Acuerdo 941 Por el cual se aprueba la incorporación del cambio en los límites de generación y absorción de potencia reactiva de las unidades 1 a 3 de la planta de generación San Francisco y las respectivas curvas de carga

941

2 Marzo, 2017

Curva de cargabilidad unidades 1 a 3 San Francisco

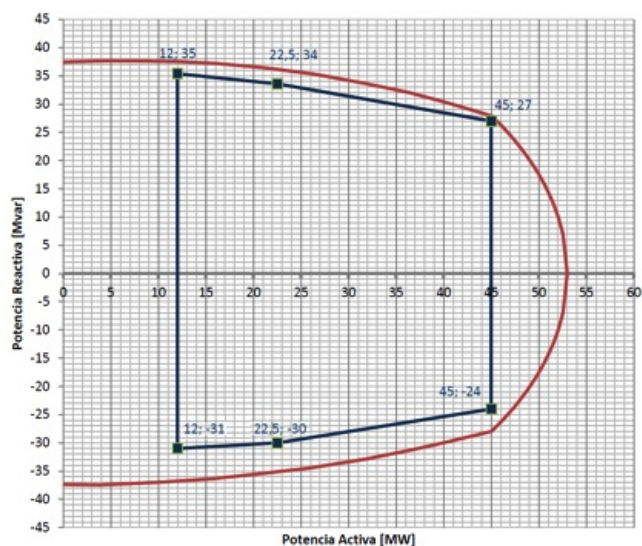
- 2** Que como resultado de la realización de las pruebas de potencia reactiva de las unidades 1 a 3 de la planta de generación San Francisco, se encontraron diferencias en los límites de generación y absorción de potencia reactiva, haciéndose necesario solicitar el cambio de los parámetros de la curva de cargabilidad.

- 1** Aprobar la declaración de una nueva curva operativa de carga de las unidades 1 a 3 de la planta de generación San Francisco, en las que se define la capacidad para entrega y absorción de potencia reactiva de la unidad en función de la potencia activa generada.

| P [MW] | Q [Mvar] | P [MW] | Q [Mvar] |
| 45     | 27       | 45     | -24      |
| 22.5   | 34       | 22.5   | -30      |
| 12     | 36       | 12     | -31      |
